**REQUERIMIENTO DE INFORMACIÓN**  
**ACTA DE INSPECCIÓN AMBIENTAL SMA 12-03-2020**

**Imagen 2. Ubicación de paneles de la barrera acústica**

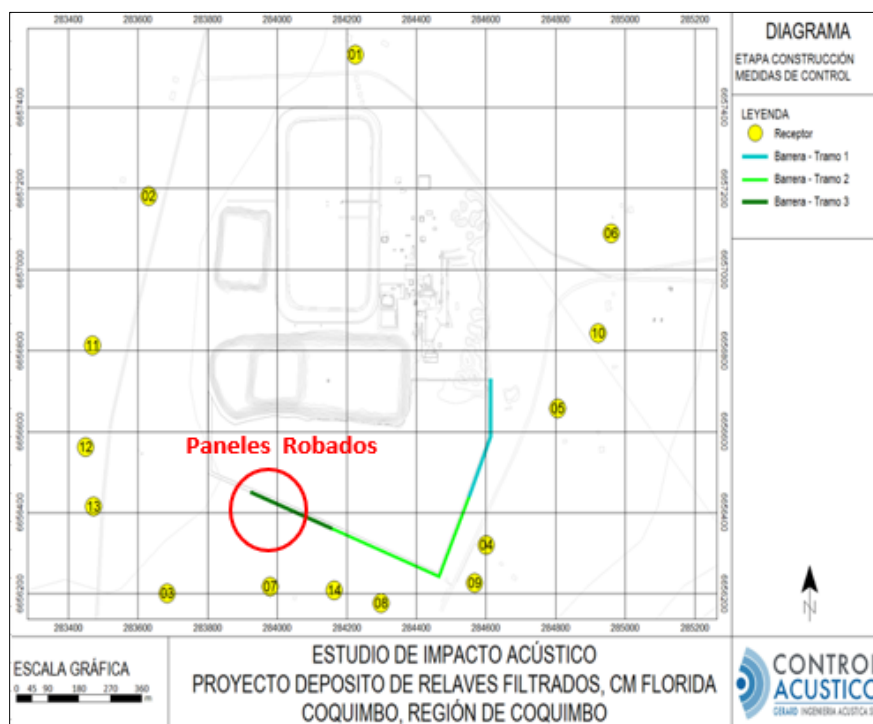
Respecto a la medida de instalación de una barrera acústica en el perímetro sur poniente, es preciso señalar a la autoridad que esta se encontraba implementada al 100% en diciembre del año

2018. Sin embargo, 3 paneles de terciado estructural (7,2 m) ubicados al comienzo de la barrera acústica -sentido WE-, fueron robados el 13 de enero de 2020 según consta en la denuncia interpuesta ante Carabineros de Chile. La **Imagen 2** y **3** muestran la ubicación de los paneles que fueron sustraídos.

Cabe señalar que CM Florida S.A., ha realizado la solicitud de adquisición para la reposición de los paneles robados. El Titular estima que la medida estará implementada nuevamente en su totalidad durante el mes de abril 2020.
